## **C4** 首都圏中央連絡自動車道(大栄～松尾横芝)

### 芝山トンネル技術検討会(第1回)の開催について

## 首都圏中央連絡自動車道（大栄～松尾横芝）芝山トンネル技術検討会（第1回）

### 議事要旨

見直した注入式長尺鋼管鏡補強工の配置 (千鳥配置)

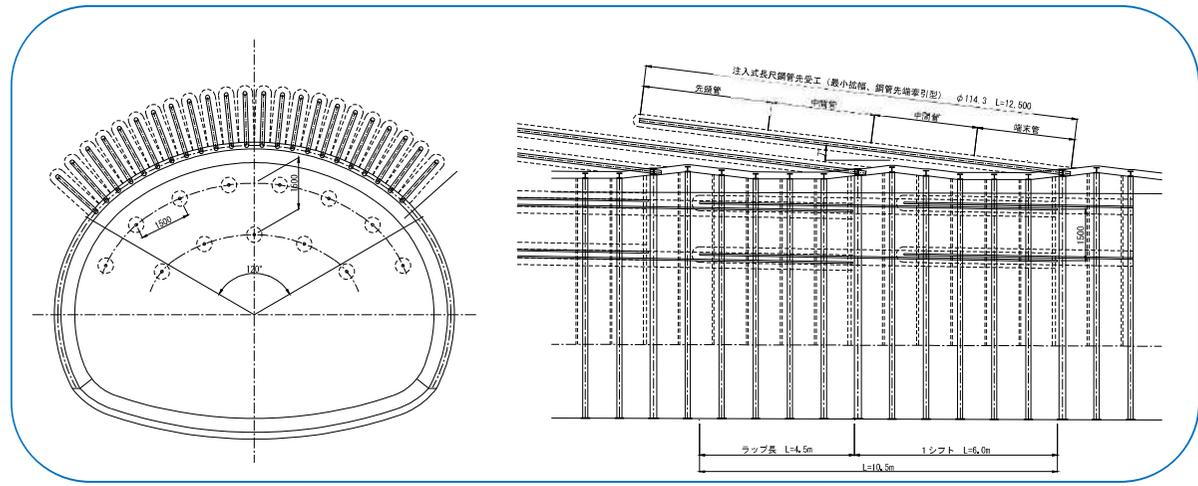
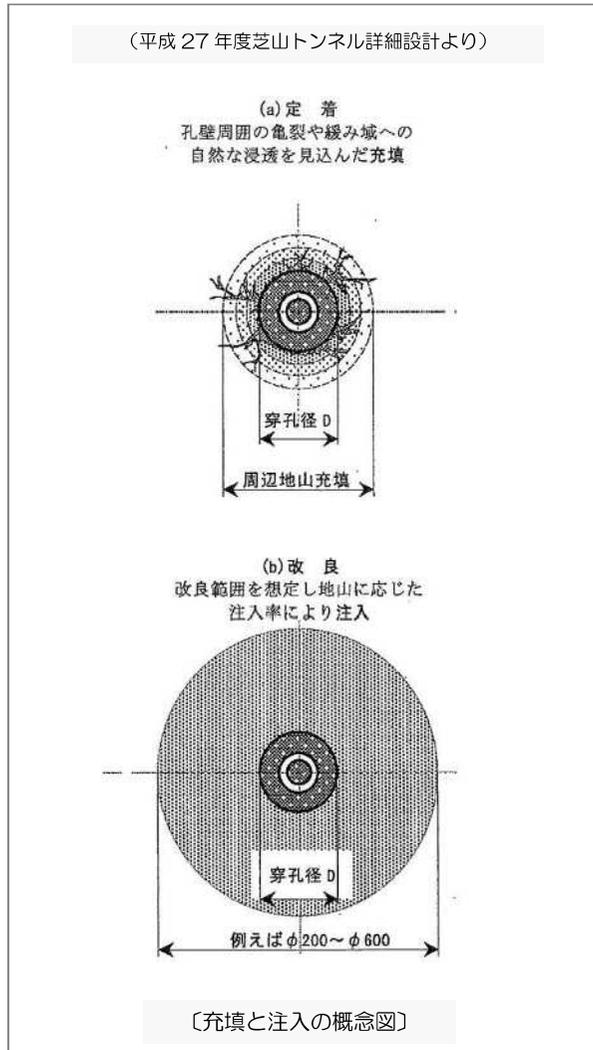
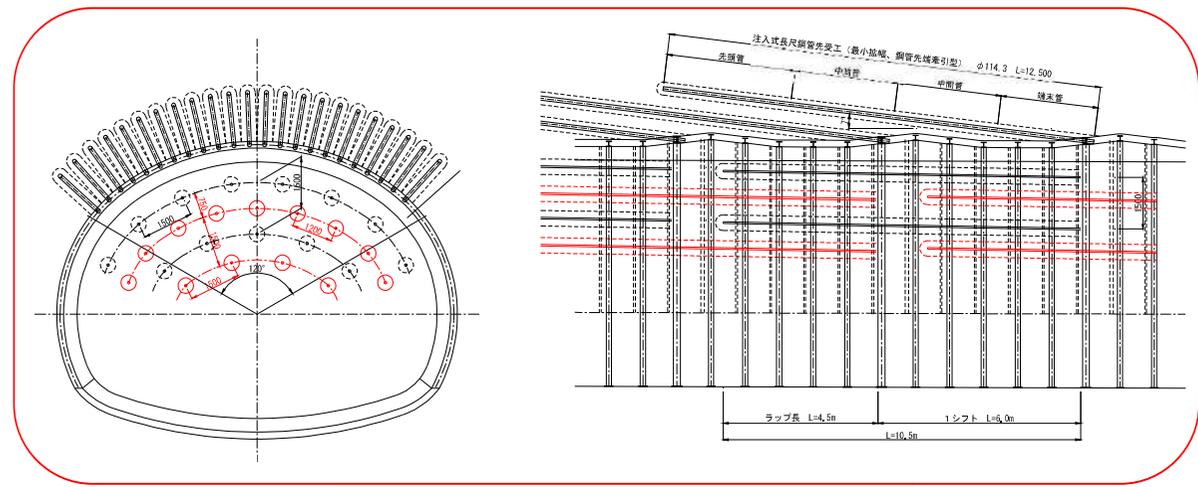
圏央道笠森鶴舞トンネル・山口トンネルの実績から未固結砂質土を掘削するには、注入式長尺鋼管先受工に加え、注入式長尺鋼管鏡補強工による切羽の安定対策が必要。  
 鏡補強工の周辺を固結する方法の考え方には「充填による定着」と「注入による改良」がある。通常、鏡補強工は定着を主目的とするが、芝山トンネルの砂質土は流砂現象を起こす可能性が考えられるため改良を目的とした注入が必要であると考え。  
 注入式長尺鋼管鏡補強工は打設長 L=10.5m(内 1.0m はバルヘッド管)とし、1 シフト 6.0m・ラップ長 4.5m とし、1 断面当たり 13 本を 1.5m 間隔で配置しているが、改良体の隙間から地山が抜け落ち、切羽崩壊につながる懸念があることから、1 シフトごとに鋼管を千鳥配置とする見直しを行った。

支保工脚部に発生する荷重と地耐力の測定概要

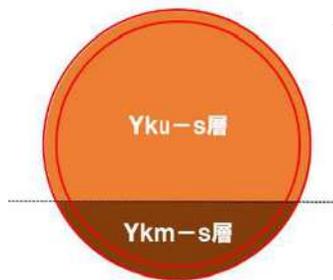
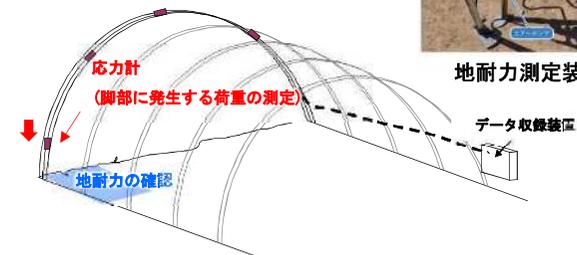
- 今後の課題について、以下を確認した。
  - 自立性の低い地山では地耐力不足が懸念され、脚部沈下に伴い地表面沈下に繋がる恐れがあることから、脚部補強等を行うこととし、地山支持力の確認や脚部補強の効果の検証を行いながら、今後の地山支持力の低い層の掘削断面に占める比率が上がる区間に備え、より詳細な検証を行うこと。
  - 注入式長尺鋼管先受工の鋼管と鋼アーチ支保工間の間隔が広がるに従って、天端の抜け落ちが頻繁に生じていることから、掘削断面の崩落を進展させないこととともに、作業員の安全を確保する観点からも、注入式長尺鋼管先受工の打設間隔（シフト長）を狭める対策を行うこととし、その効果を確認しながら掘進を進めていくこと。
  - 箱抜き部（非常用設備）の施工方法について、拡幅掘削時に流砂現象や地山崩壊の恐れがあることから、拡幅掘削箇所の上部を事前に薬液注入等で補強を行い、吹付けコンクリートや鋼アーチ支保工の応力測定やトンネル内空の変位を確認しながら、慎重に施工する必要があること。

芝山トンネルの支持地盤は、未固結な砂質土でありかつ低土被りであることから、上半脚部の地耐力不足によりせん断破壊が発生し、脚部の沈下に伴い地表面沈下に繋がる恐れがある。特に、トンネル掘削の後半には、町道、ゴルフ場直下の掘削を予定していることや、支持力の低い層（Yku-s）の掘削断面に占める比率が上がることから、より確実な施工や更なる検討を行うておく必要があるため、脚部補強等を実施しその効果の検証を行う。また、解析による脚部荷重の想定だけでなく実際にトンネル脚部に発生する荷重の測定や、地山の地耐力を測定するなど、より詳細な検討を行う。

吹付け時の地山とコンクリートの抜け落ち状況

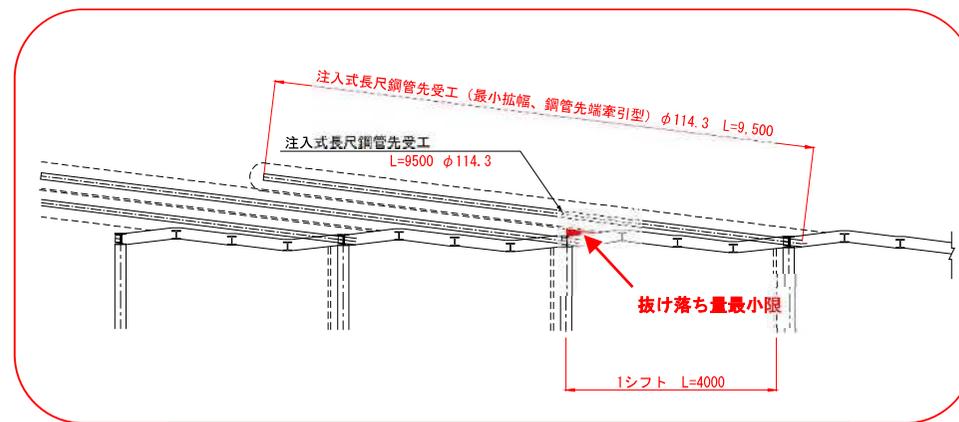
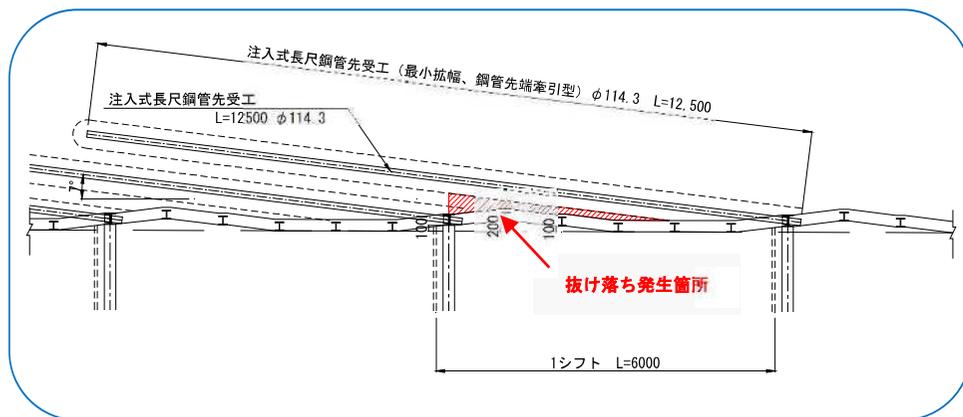
注入式長尺鋼管先受工の鋼管下部の地山が抜け落ちる懸念から最小拡幅方式を採用し、抜け落ち量を極力小さくする対策を取ってきたが、それでも掘削時や吹付け時、支保工建て込み時に抜け落ちが発生。特に、吹付けの際に吹付けコンクリートの自重に地山強度が耐え切れず、吹付けコンクリートの塊が地山ごと落下する事象が頻発している。現時点では、注入材の効果により鋼管下部の抜け落ちが止まっているが、抜け落ちの進展により流砂現象に繋がる恐れがあることや、作業員の安全確保の観点からも、注入式長尺鋼管先受工のシフト長を6.0mから4.0mに変更し、鋼管が掘削断面から外側に離れ、鋼管下部の抜け落ち量が拡大する前に次の注入式長尺鋼管先受工の施工を行い、効果を確認しながら掘削を進めていく。

箱抜き補強工断面図

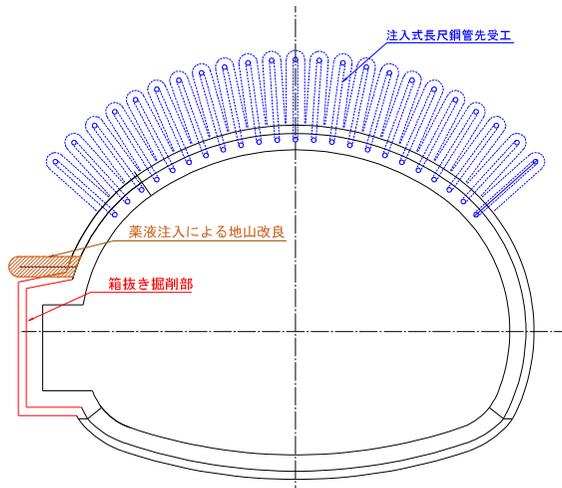
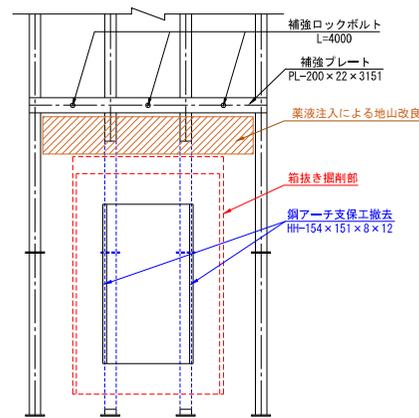
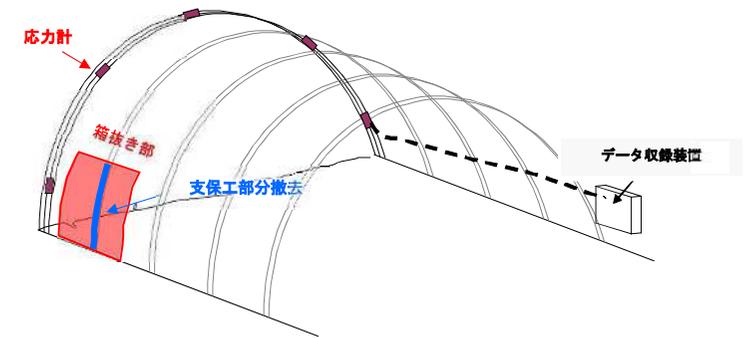
非常用設備を設置するためにはトンネル掘削工事の段階で、一度構築した支保工を部分的に撤去し、箱抜き掘削を行うことで断面の拡幅を行う。その際、箱抜き掘削対象箇所は注入式長尺先受工による地山改良範囲の外となり、掘削時に流砂現象や地山崩壊を起こす可能性があるため、箱抜き掘削対象箇所の上部を事前に注入材（特殊水ガラス系溶液型）で改良した上で施工を行う計画とする。

支保工の部分撤去に伴い周辺支保部材に応力が再配分され過剰な荷重が掛かる可能性があるため、対策として箱抜き掘削周辺の支保部材に応力計を設置することで周辺支保工の負担を確認し、地表面沈下やトンネル内空変位をモニタリングしながら慎重に施工を行う。
